PN- 19/24/27/2

Dotyczy: postępowania o udzielenie zamówienia publicznego, prowadzonego w trybie tryb podstawowy na **Modernizację pomieszczeń biurowo – administracyjnych, ciągów komunikacyjnych w budynku Uniwersyteckiego Dziecięcego Szpitala Klinicznego w Białymstoku** – znak sprawy PN-19/24/27

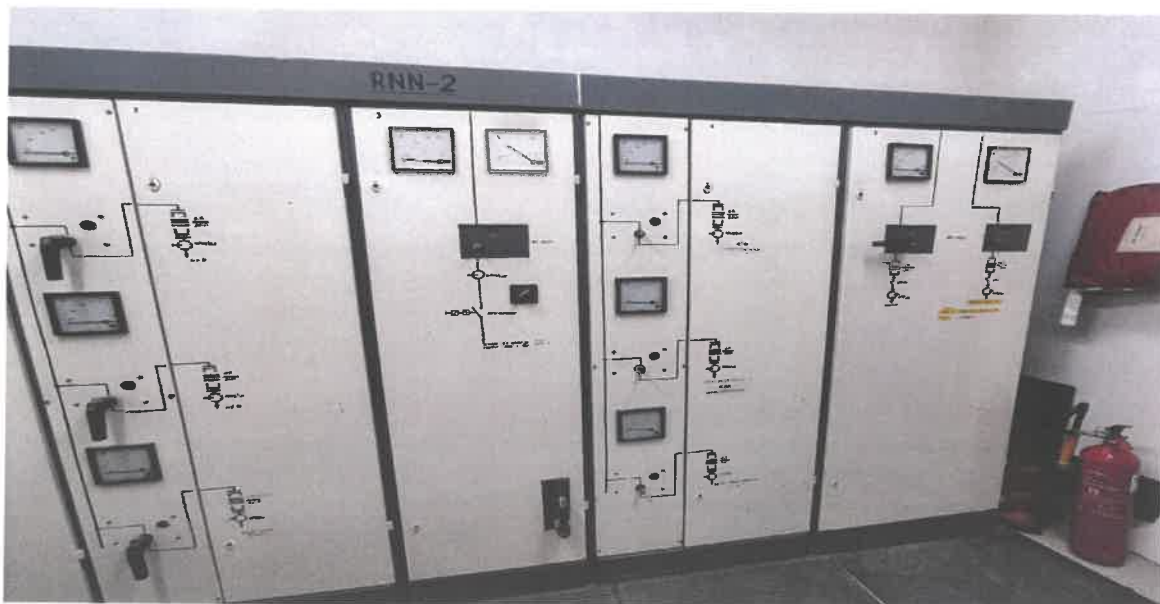
3. Prosimy o potwierdzenie ustaleń z wizji lokalnej, że należy wymienić rozdzielnice RNN-2 oraz RNN-2R na nowe oraz wymienić linie WLZ do tych rozdzielnic (1x linia nierezzerwowana, 2x linia rezerwowana). Poniżej zamieszczamy zdjęcia rzeczonych rozdzielnic.

Odpowiedz: Zamawiający potwierdza że należy wymienić rozdzielnice RNN-2 oraz RNN-2R na nowe oraz wymienić linie WLZ do tych rozdzielnic (1x linia nierezzerwowana, 2x linia rezerwowana), wymienić instalacje

oświetleniowe, zamontować wymagane instalacje pożarowe , wyposażać pomieszczenia w podręczny sprzęt gaśniczy .
